Hochwasserschutzmaßnahme 115
 Wiederherstellung Glauchaer Platz

<p>HALE-SAALE PROJUS-Nr.:</p>	<p>Unterlage / Blatt-Nr.: 5/1</p> <p>Lageplan Anlage 2, Blatt 1 Maßstab: 1:250</p>
-----------------------------------	--

zu den mir am 25.03.2019 zugesandten Unterlagen (Lageplan und drei Regelquerschnitte) zur Maßnahme „Instandsetzung Hochwasserschaden - Glauchaer Platz (Maßnahme 115)“ nehme ich wie folgt Stellung:

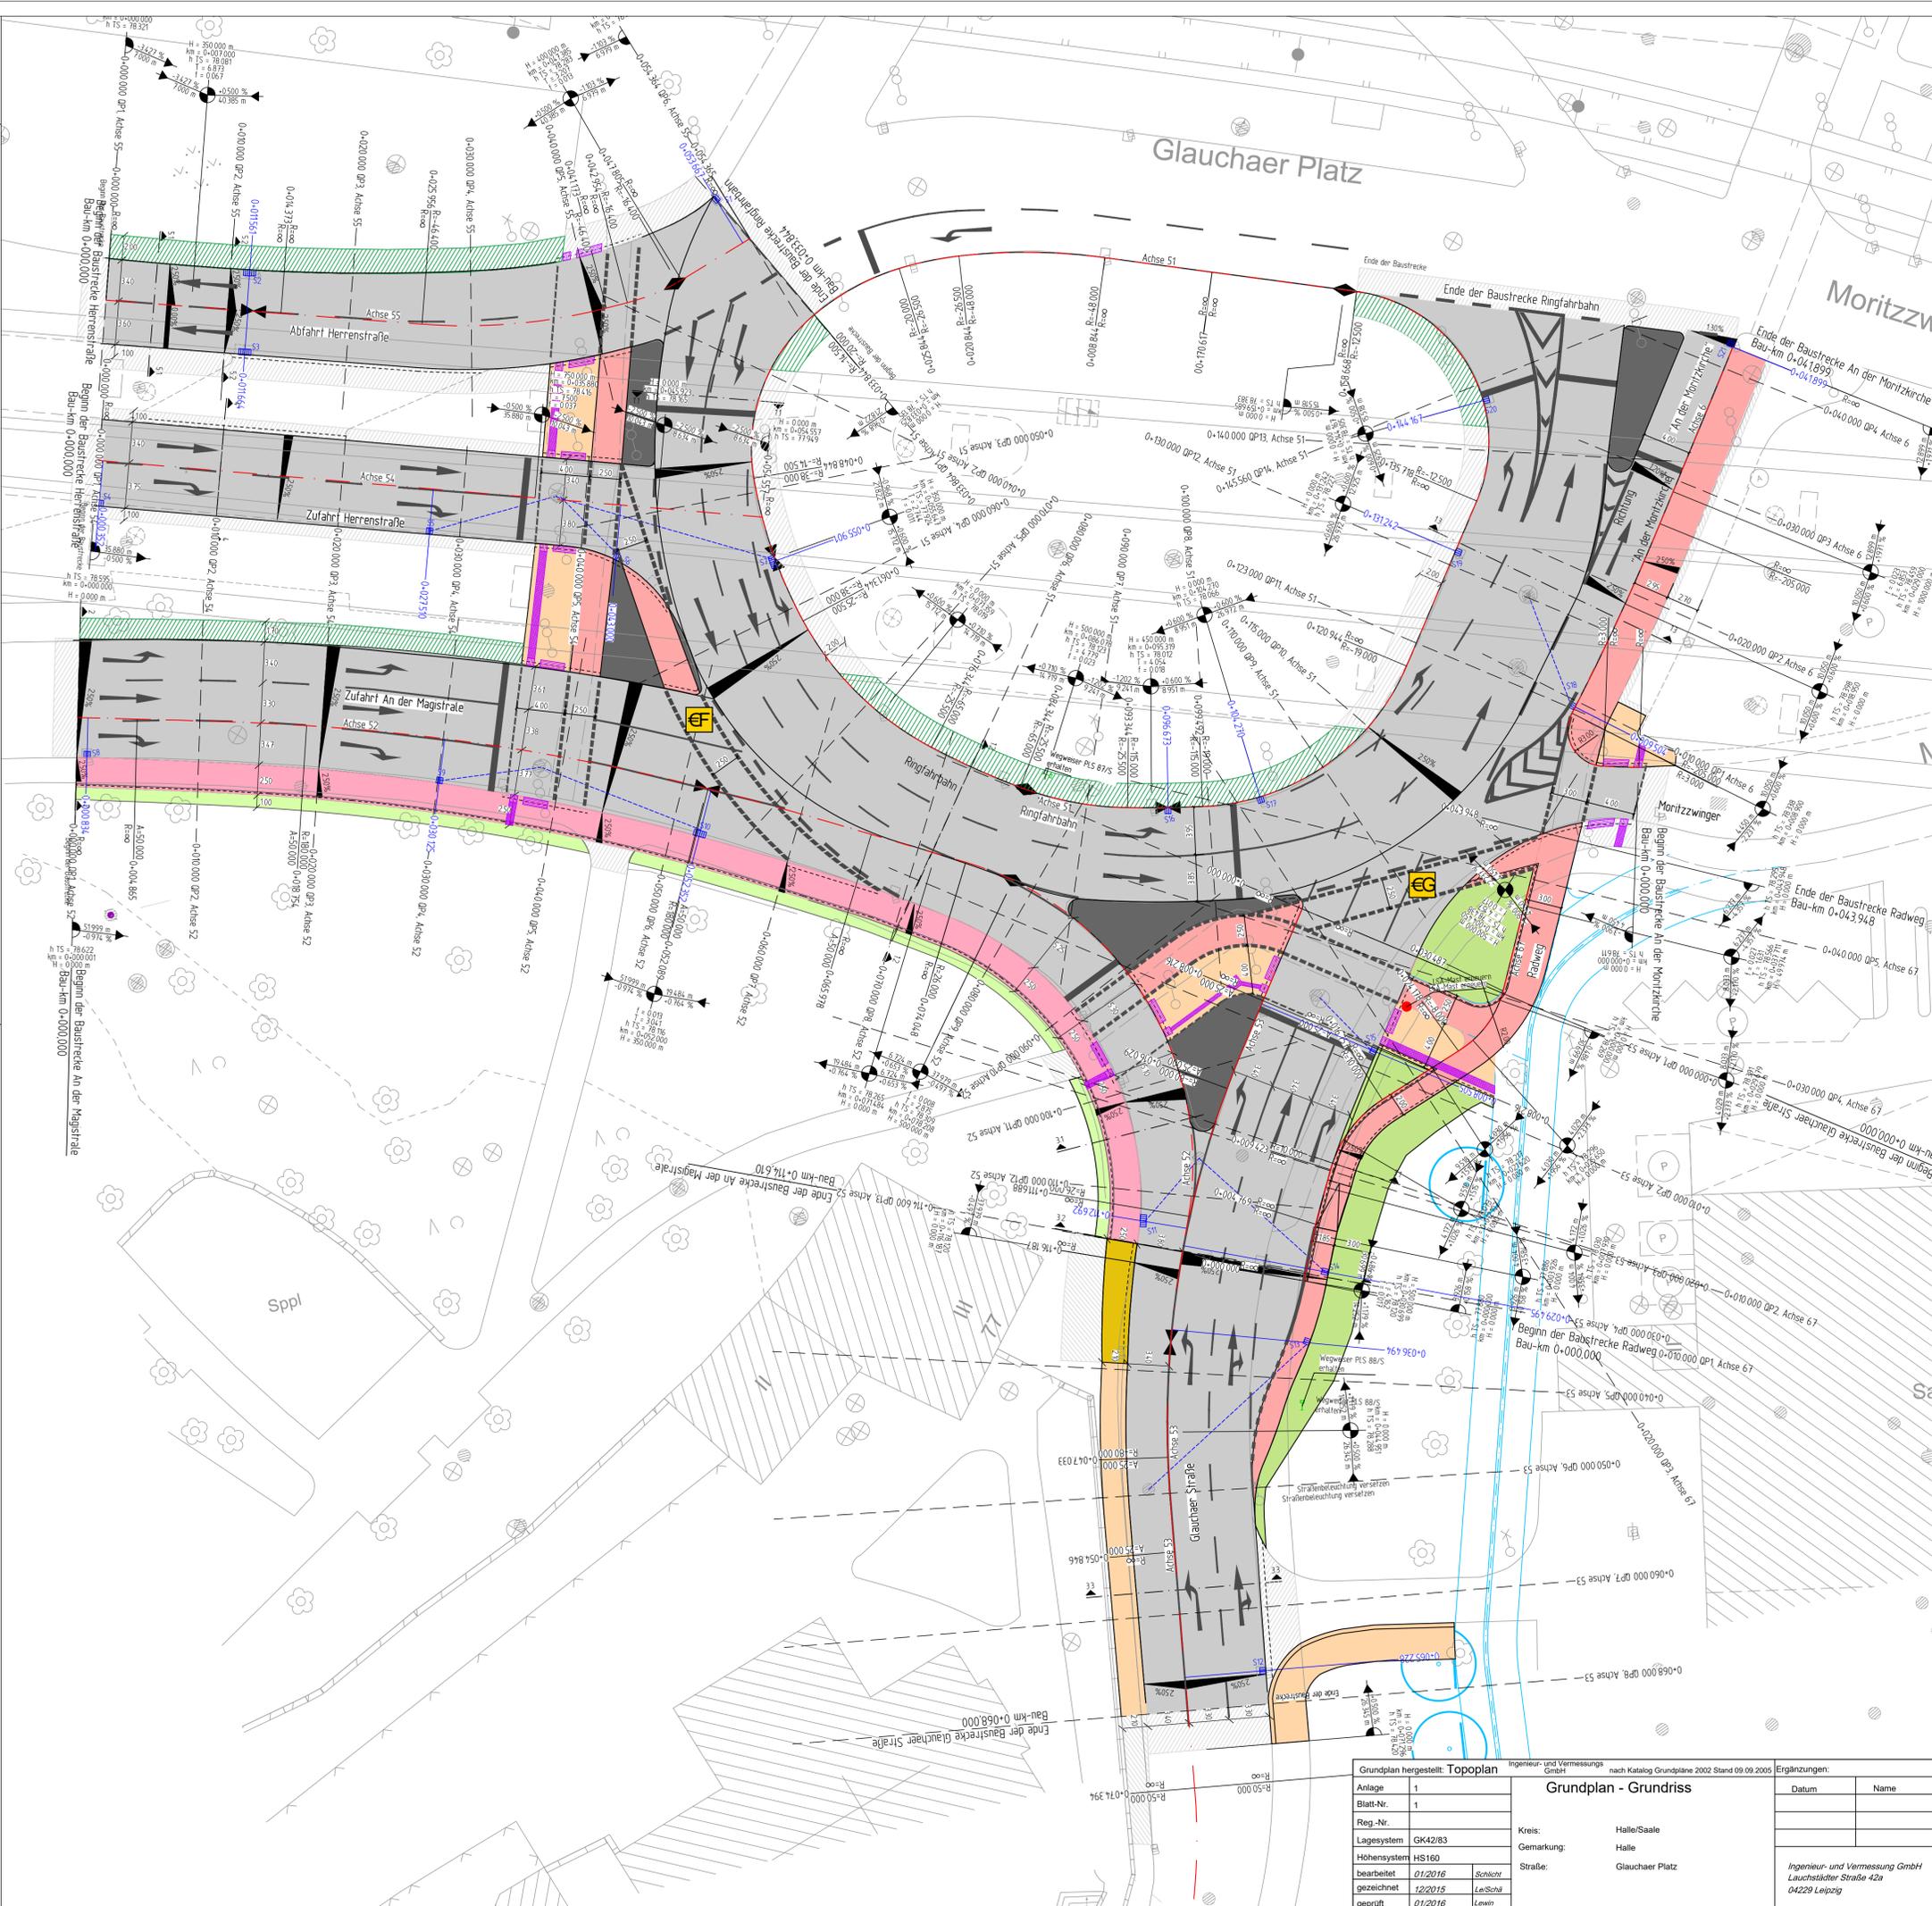
der Richtungswechsel auf der Fahrbahn ist nicht optimal. Aber die Leitstreifen sorgen für mehr Sicherheit, weshalb ich zustimme. Ich werde die Verbände am 1.7.19 informieren. Sollten sich bis dahin Planungsänderungen ergeben, informieren Sie mich bitte.

im Nachgang schlägt das Büro ICL vor,
die Querungsstelle (Insel in der Glauchauer Straße) mit taktilen Elemente auszustatten,
um eine bessere Führung für Sehbehinderte Menschen zu erzielen.
Können Sie diesen Vorschlag so mittragen?

Die Führung des Radweges zwischen der Radwegquerung über die Glauchaer Straße und der Radwegquerung über den Moritzzwinger sollte geradliniger gestaltet werden (ohne Gegenbogen). Diesbezüglich bitte ich, dass sich am beigefügten Plan zum angrenzenden Vorhaben (Neubau eines Rad- und Gehweges am Steg) orientiert wird.

Im Bereich der Radwegverschwenkung zwischen der Auffahrt aus Richtung Süden und der Radwegquerung über die Glauchaer Straße entsteht am nördlichen Ende ein sehr breiter Radweg, den Fußgänger bei der Überquerung der Glauchaer Straße überqueren müssen. Auch hier spreche ich mich dafür aus, dass sich am beigefügten Plan zum angrenzenden Vorhaben (Neubau eines Rad- und Gehweges am Steg) orientiert wird.

Hinsichtlich der Ausführungsdetails bitte ich darum, die „[Kriterien zur Planung und Gestaltung von Radverkehrsanlagen in Halle \(Saale\)](#)“ zu beachten. Insbesondere ist darauf zu achten, dass die Radwegauf- und -abfahrten auf Nullniveau abgesenkt werden bzw. der Radverkehr über Rampen geführt wird.

Ein verschieben der Insel in südliche Richtung ist leider nicht machbar,
durch die beengten Platzverhältnisse und die Freihaltetrasse der Straßenbahn.

Straßenquerschnitte Glauchaer Straße

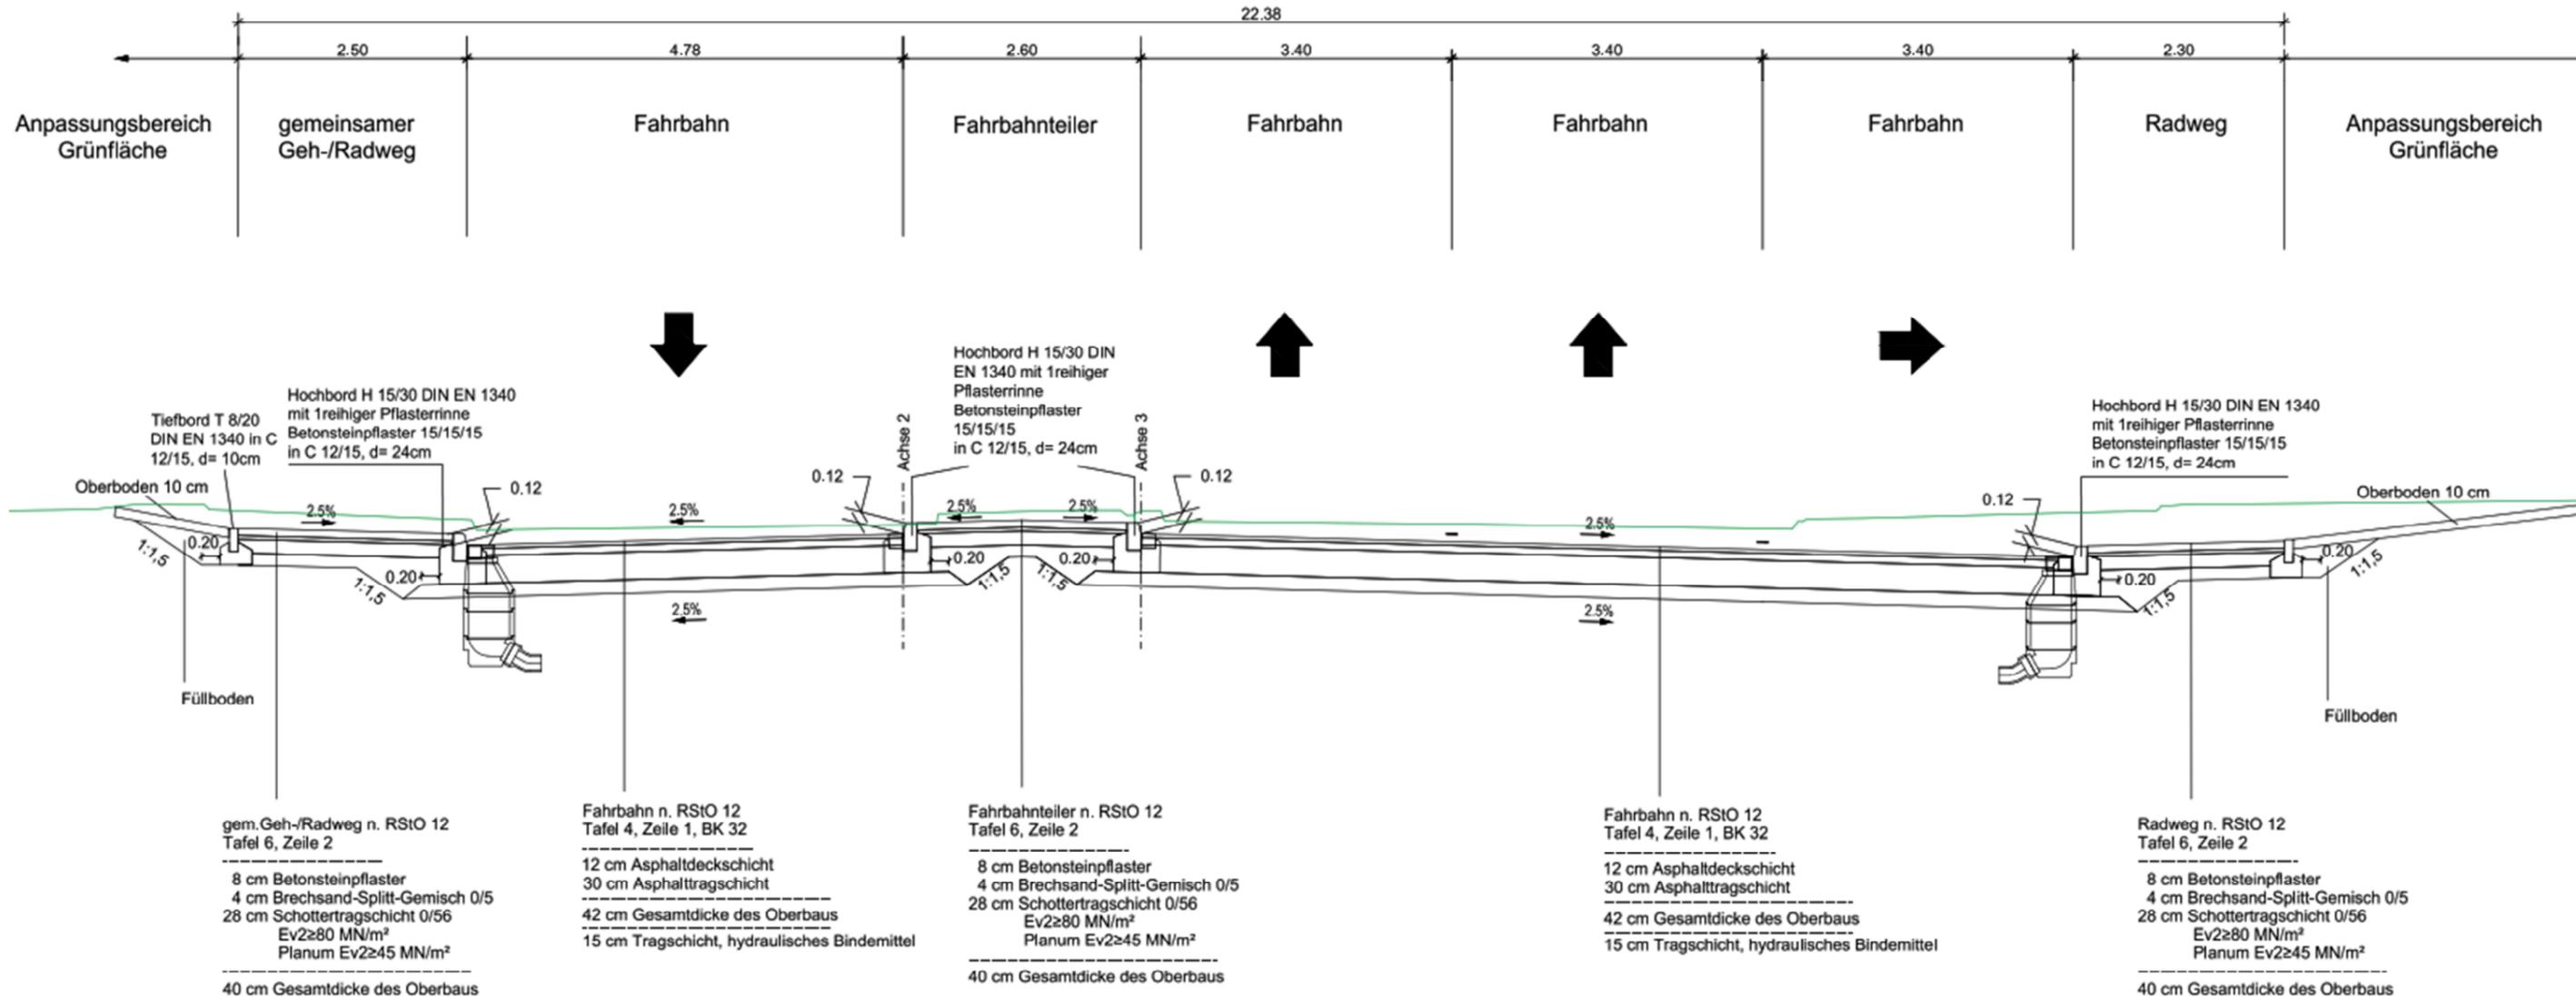
Der geplante Gehweg auf der Westseite der Glauchaer Straße hat eine Breite von 2,10 m. Laut „Empfehlungen für Fußverkehrsanlagen“ (EFA) wird für Gehwege an derartigen Stellen eine Breite von 2,50 m empfohlen (1,80 m Nutzbreite + 0,50 m Sicherheitsabstand zur Fahrbahn + 0,20 m Abstand zur Wand, s. Anlage). Angesichts dieser Differenz zum Regelwerk bitte ich zu prüfen, ob es möglich ist, die Fahrbahn um die erforderlichen 0,40 m weiter nach Osten zu verschieben, um die empfohlene Gehwegbreite herstellen zu können.
